美浜3号炉－低サイクル疲労－1rev2

| タイトル | 過渡回数推定値の算出方針について (断続運転別冊－共通) |

美浜3号炉—低サイクル疲労—11

| <p>タイトル</p> | <p>抽出ライン貫通部、主蒸気・主給水ライン貫通部の疲労累積係数の算出根拠について (4-3. 2-36頁)</p> |

図1 美浜3号機 Ss地震を考慮したPTS評価結果(欠陥深さ10 mm)

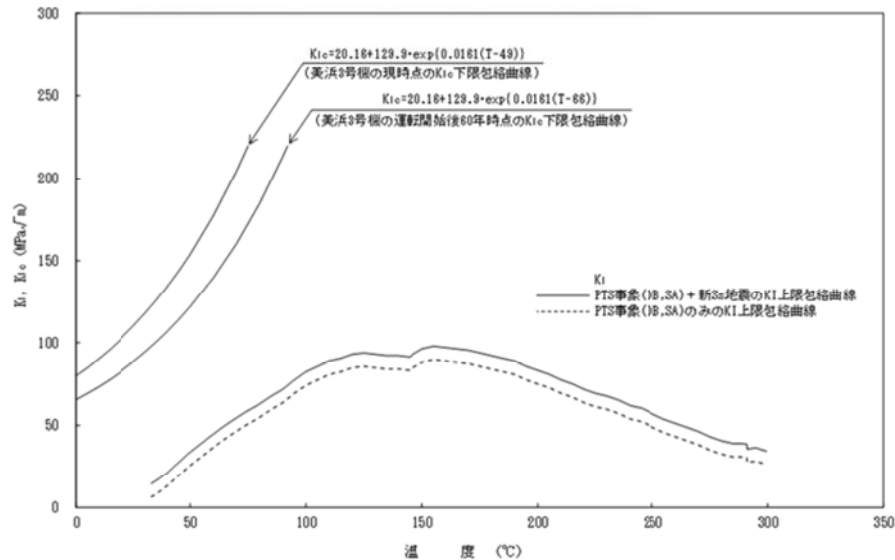
| 回答 | <p>原子炉容器の中性子照射脆化に対する耐震安全性評価の具体的な内容を以下に示す。</p> <p>【想定き裂深さ10mmでの評価】 JEAC4206-2007「原子力発電所用機器に対する破壊靱性の確認試験方法」では、加圧熱衝撃評価を実施するにあたって深さ10 mmの想定き裂を設定するように定められている。原子炉容器内表面からの深さ10 mm位置での評価結果を以下に示す。</p> <p>① PTSでの応力評価部位と応力値 PTS事象のK_1上限包絡曲線については、技術評価書「容器－原子炉容器」に示すとおり、小破断1次冷却材喪失事故（小破断LOCA）、大破断1次冷却材喪失事故（大破断LOCA）、主蒸気管破断事故および2次冷却系からの除熱機能喪失に対するK_1曲線を上限包絡して示している。 K_1値は、原子炉容器胴部に想定欠陥（長さ60 mm、深さ10 mmの半楕円表面欠陥）を仮定し評価している。</p> <p>② Ss地震時の応力評価部位と応力値 Ss地震による原子炉容器胴部に生じる曲げモーメントとして、最大となる節点（原子炉容器管台（ノズル部）（図中④））の8.09×10^{10} N・mmを使用している。この曲げモーメントを断面係数（2.60×10^9 mm³）で除して算出した曲げ応力値（σ_b）は31.2 MPaとなる。</p> <div data-bbox="497 1214 1209 2011" style="border: 2px dashed black; height: 356px; width: 446px; margin: 20px auto;"></div> |

PTS事象の K_I 値は、JEAC4206-2007でPTS事象の K_I 値算出に引用されているC. B. Buchalet & W. H. Bamfordの応力拡大係数式（附属図C-2000-1及びC-2000-2の係数を使用）を用いて算出されたものだが、Ss地震で生じる K_I 値の算出に対しては規定がないため、JEAC4206-2007の附属書F「応力拡大係数」にて記載のあるASME Sec. XI App. Aの解（作用分布応力を線形近似する場合）を使用している。

図2 美浜3号機 Ss地震を考慮したPTS評価結果(欠陥深さ5 mm)

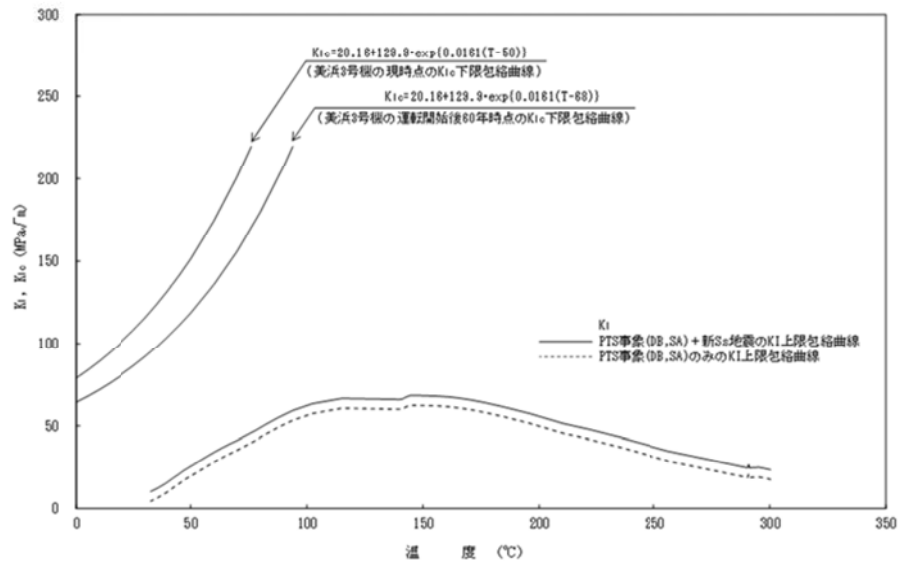
PTS事象での K_I 上限包絡曲線(上記①)に、Ss地震動で生じる K_I 値を一律でかさ上げしている。Ss地震の K_I 値は、原子炉容器胴部に仮定した想定欠陥(長さ30 mm、深さ5 mmの半楕円表面欠陥、母材厚さ t (mm)に上記②の荷重が作用した場合に生じる値として、JEAC4206-2007 F-3300 ASME Sec. XI App. Aの解(作用分布応力を線形近似する場合)を用いて $5.84 \text{ MPa}\sqrt{\text{m}}$ を算出した。

以上を踏まえて、耐震安全性評価書には深さ10 mmの想定き裂の評価結果、あわせて深さ5 mmの想定き裂の評価結果を併記している。
